Вибрация рулевого кеса Suzuki Jimny

Service Bulletin

AUTOMOBILE	
ISSUE NO. :	Q-SN-004
DATE	: Apr. 09, 2009
PAGE	: 1 OF 5

ТЕМА	: Вибрация рулевого управления
МОДЕЛЬ	: SN413(JS3JB43V834161319~, JSAFJB43V00170547~) SN415(SOP~)
Изменения в производстве начиная с VIN:	: 2009/3/2~ JSAFJB43V00422454~ (E02,E06,E11,E21,E22,E24,E37) JSAFJB53V00420452~ (E22) JS3JB43V3A4100053~ (E10) JS3JB43V694103542~ (E43) JS3JB43V294103554~ (E50) JS3JB43V694103556~ (E85)
REFERENCE	:

3. ИЗМЕНЕНИЯ

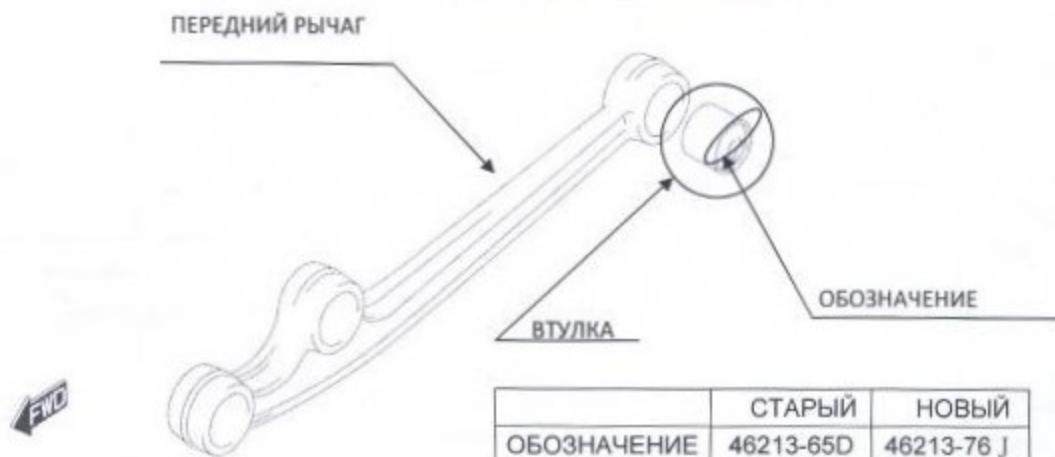
- Улучшена характеристика втулки переднего рычага, что уменьшило передачу вибрации передней подвески.
- Установка дополнительной прокладки для улучшения работы системы рулевого управления.

РИС-1 : Расположение дополнительной шайбы.

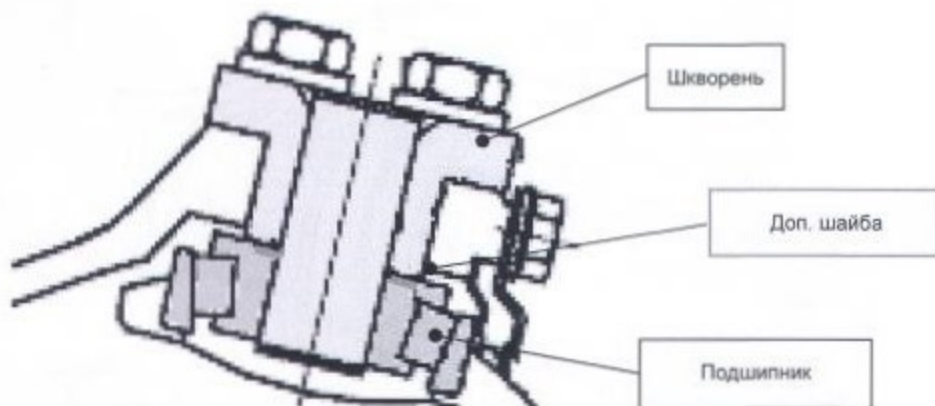
1. Снимите шкворень и установите шайбу (Рис-1), установите шкворень.
(Руководствуйтесь инструкцией по замене шкворня)

Установите одну шайбу между шкворнем и шкворневым подшипником.

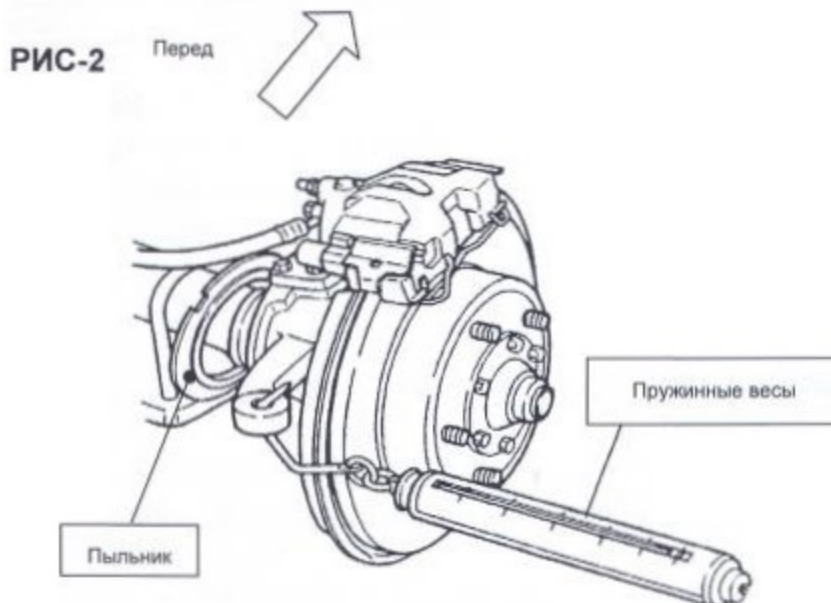
2. После установки шайбы снимите пыльник, наконечник, продольную рулевую тягу, которая прикручена к поворотному кулаку. Затем, покачайте поворотный кулак влево, вправо 20-30 раз и измеряйте усилие необходимое для поворота кулака пружинными весами. Убедитесь, что усилие составляет не больше 4.6kg(45N). (Рис-2).

Пожалуйста, делайте усилие поворота не больше 4.6kg(45N). Если усилие будет больше 4.6kg(45N), это может стать причиной плохого возвращения руля и/или повреждению подшипника шкворня.
